S.S. n° 51 "di Alemagna" Provincia di Belluno

Attraversamento dell'abitato di Tai di Cadore

Documentazione integrativa – Procedura di VIA
Controdeduzioni alle osservazioni del MATTM
Prot. n. 13184 del 24/05/2019

DOCUMENTO DI SINTESI DELLE INTEGRAZIONI APPORTATE A SEGUITO DELLA RICHIESTA DEL MINISTERO DELL'AMBIENTE E DELLA TUTELA DEL TERRITORIO E DEL MARE

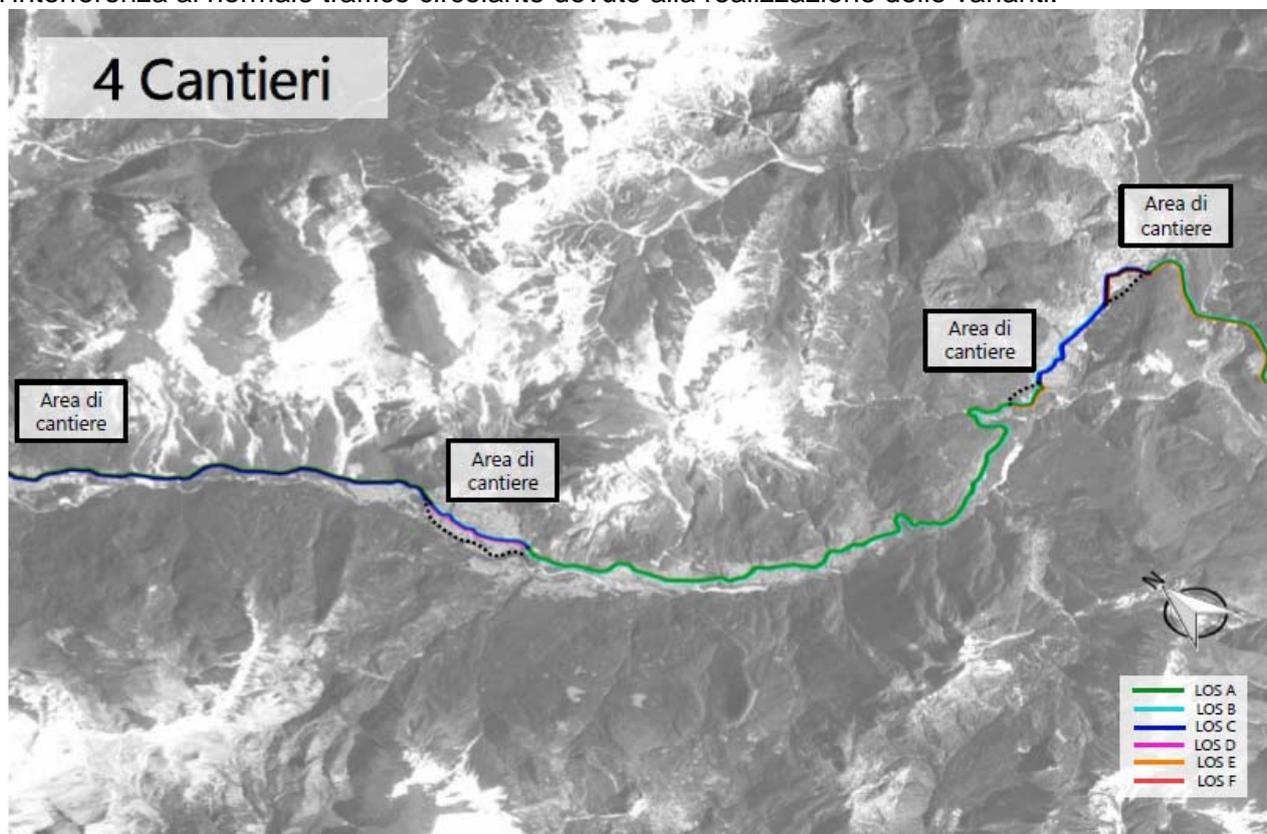
Per quanto riguarda il tunnel di servizio a metà galleria, con uscita in località Manzago, considerata la presenza dello Stadio del Ghiaccio, verificare la possibilità di eliminare lo stesso o di spostarlo in altra direzione;

ANAS, nella corrente revisione D "Modifica Tracciato", introduce una modifica della sezione tipologica della galleria in cui viene inserito, su circa 2/3 del suo sviluppo longitudinale, un cunicolo di sicurezza a costituire una via di esodo parallela alla piattaforma stradale; nell'alternativa 2 di progetto prevista dallo studio di impatto ambientale era prevista la realizzazione dell'uscita di emergenza verso l'esterno, posta circa a metà galleria, con emersione nel piazzale retrostante al palaghiaccio: tale ipotesi, ancorché presente in una alternativa non prioritaria dello studio di impatto ambientale viene abbandonata anche in via di ipotesi.

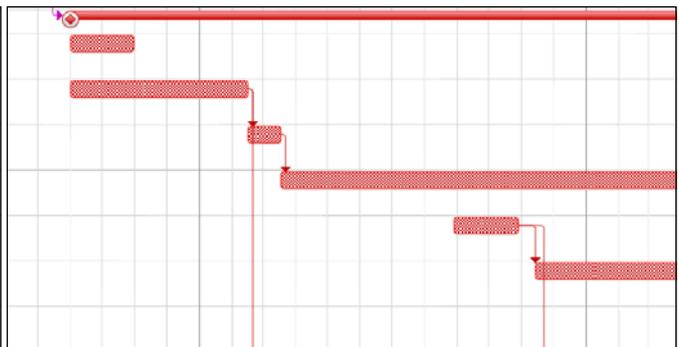
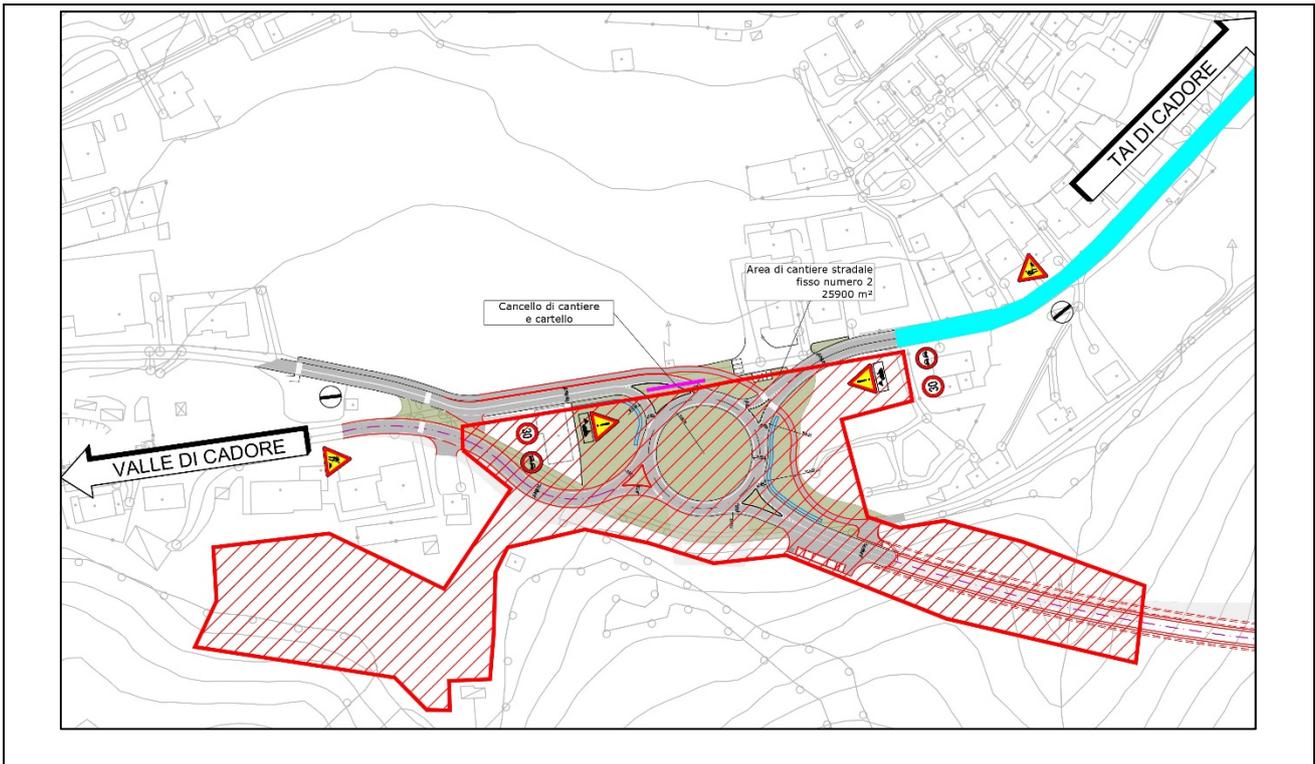
Nell'ipotesi di conferimento delle terre e rocce da scavo in esubero presso la cava di Damos, considerata la criticità rappresentata dall'eventuale transito dei mezzi pesanti provenienti dall'imbocco ovest, attraverso l'abitato di Tai di Cadore, si richiede un approfondimento e una soluzione delle eventuali problematiche riguardanti la viabilità a causa del traffico dei mezzi pesanti indotto;

Per la sola variante di Tai di Cadore, si è ipotizzato il conferimento delle terre e rocce da scavo in esubero presso la cava "Antigole 1" della Superbeton S.p.a. Volpago del Montello (TV).

È stata contemplata in progetto l'ipotesi di stoccaggio temporaneo dei materiali di risulta dall'imbocco ovest fino al termine degli scavi e successivo conferimento presso la cava definitiva sfruttando la nuova variante.

Come visibile dal cronoprogramma, è previsto un proporzionamento dei quantitativi di scavo dai due imbocchi (circa 30% da ovest e 70% da est) con inizio delle lavorazioni anticipatamente presso l'imbocco est, in modo da riuscire a depositare il materiale di risulta del tratto ovest presso il cantiere n.2 fino al completamento della galleria; da qui derivano le generose dimensioni di tale cantiere (25.900 m²).

ISOLINEE DEL RUMORE INDOTTO

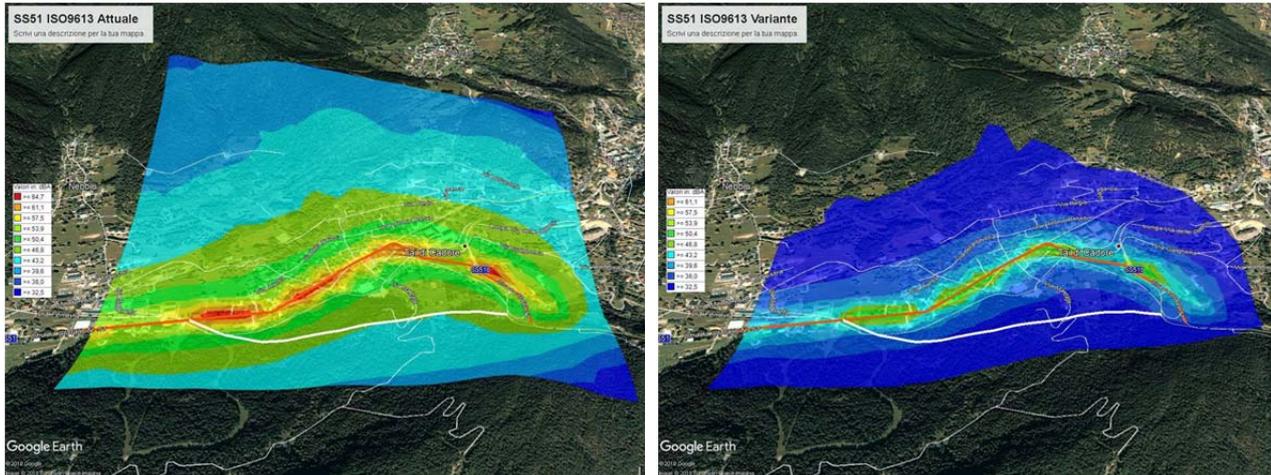
Rumore: Si richiede un maggior dettaglio nello studio acustico delle aree di cantiere, con riferimento ai layout dei cantieri considerati ed alla possibile interferenza con eventuali recettori;

La messa in esercizio della nuova variante, grazie anche alla realizzazione della galleria, induce ad attendere un miglioramento rispetto all'attuale clima acustico; permettendo di traslare tutto il rumore dei mezzi, che attualmente percorrono il centro abitato di Tai di Cadore, verso la nuova galleria che di fatto diverrà una naturale ed efficace barriera acustica.

Le simulazioni effettuate per la fase di esercizio evidenziano, infatti, che il centro abitato di Tai di

Cadore riceverà grandi benefici in termini acustici dalla nuova variante, che permetterà lo spostamento di maggior parte del traffico in zone distanti dalle abitazioni, oltretutto confinate all'interno di una galleria che conterrà completamente le emissioni acustiche.

Anche per i recettori disposti nei pressi delle rotonde di inizio e fine variante, sono previsti miglioramenti della situazione acustica, anche se di minore entità, dovuti perlopiù al fatto che le nuove rotonde rallenteranno la velocità di transito di tutti i mezzi (vedi simulazioni in seguito).

SEZIONE D

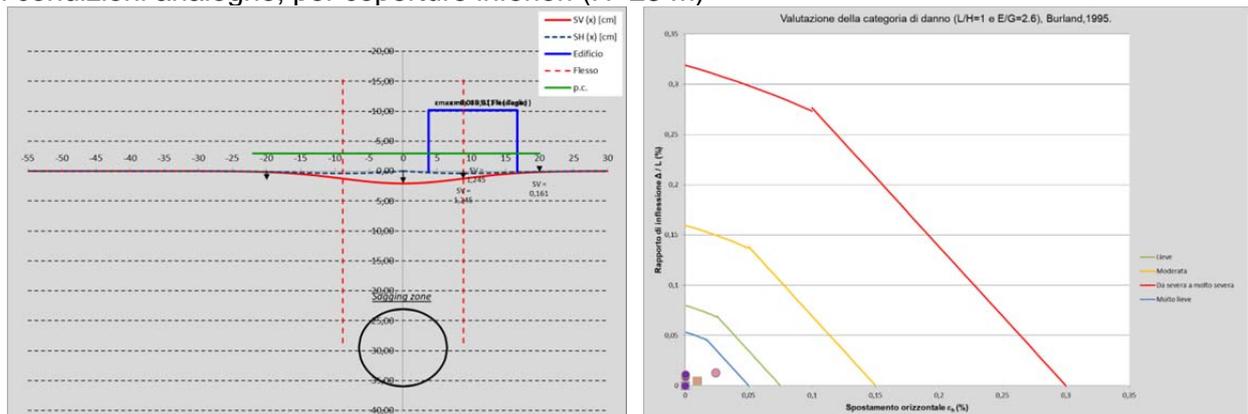
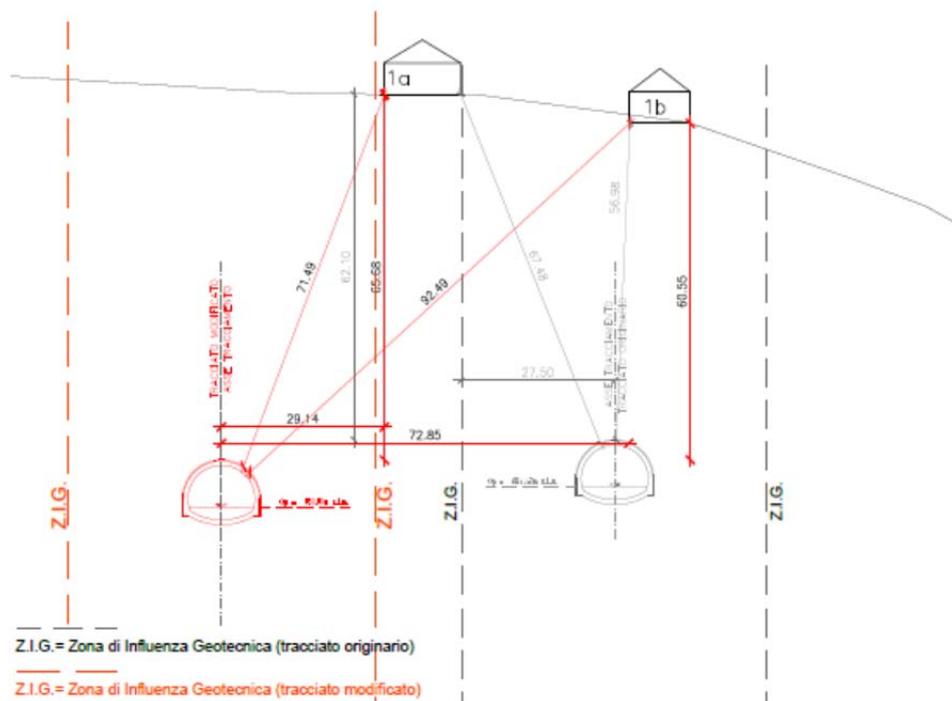
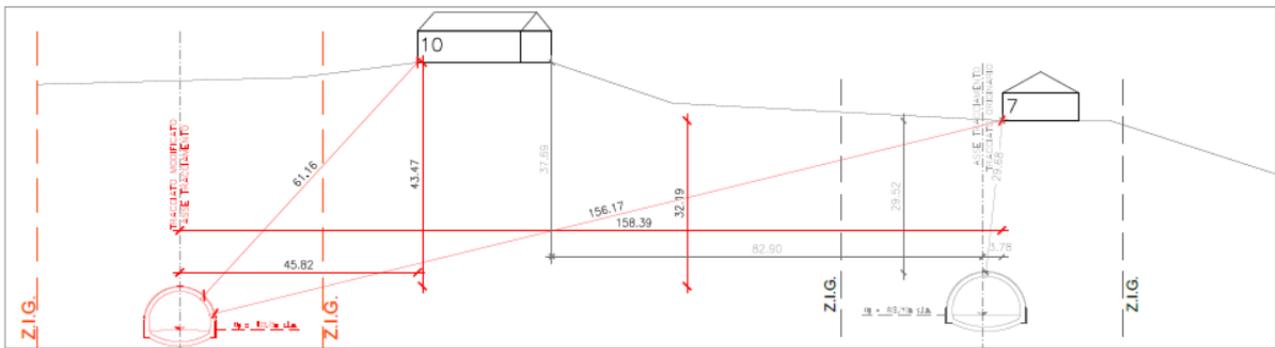
Poiché il tracciato in galleria attraversa da est a ovest la parte settentrionale del Monte Zucco fino ad arrivare alle pendici del Col Vaccher, interessando nella prima porzione, a partire da est, alcuni edifici a destinazione residenziale, si richiede di integrare in modo esaustivo e puntuale, la relazione di interferenza della galleria con i fabbricati esistenti, al fine di determinare eventuali interferenze dannose agli stessi, in fase di realizzazione;

Il nuovo tracciato proposto nella revisione D “Modifica Tracciato” riduce le interferenze fra i lavori dello scavo in galleria e gli edifici soprastanti trovandosi questi, nella nuova versione, a maggiore distanza dall’asse della stessa.

Le possibili interferenze tra la galleria e i fabbricati esistenti sono state valutate in fase in progettazione; nella versione precedente del progetto oltre alle considerazioni riguardanti le vibrazioni e il rumore sia in fase di cantiere che in fase di esercizio, era stata valutata la subsidenza di un edificio sovrastante la galleria, ad una distanza cautelativa di circa 30 m (si hanno coperture massime dell’ordine di 60 m).

In condizioni analoghe, per coperture inferiori (H=23 m)

Il nuovo tracciato, per quanto detto, pone condizioni di maggiore tutela dagli impatti risultando tutti gli edifici esterni all’area di tutela geologica e a maggiore distanza dall’asse di progetto. La nuova configurazione è consultabile nella tavola grafica 39_T00_GN00_OST_PL02_D “Planimetria generale con ubicazione delle opere, dei fabbricati”.

L’edificio che risulta più esposto risulta essere l’edificio 10 che in ogni caso si colloca ad una distanza di oltre 60 m e quindi superiore ai 30 metri assunta come distanza di calcolo.
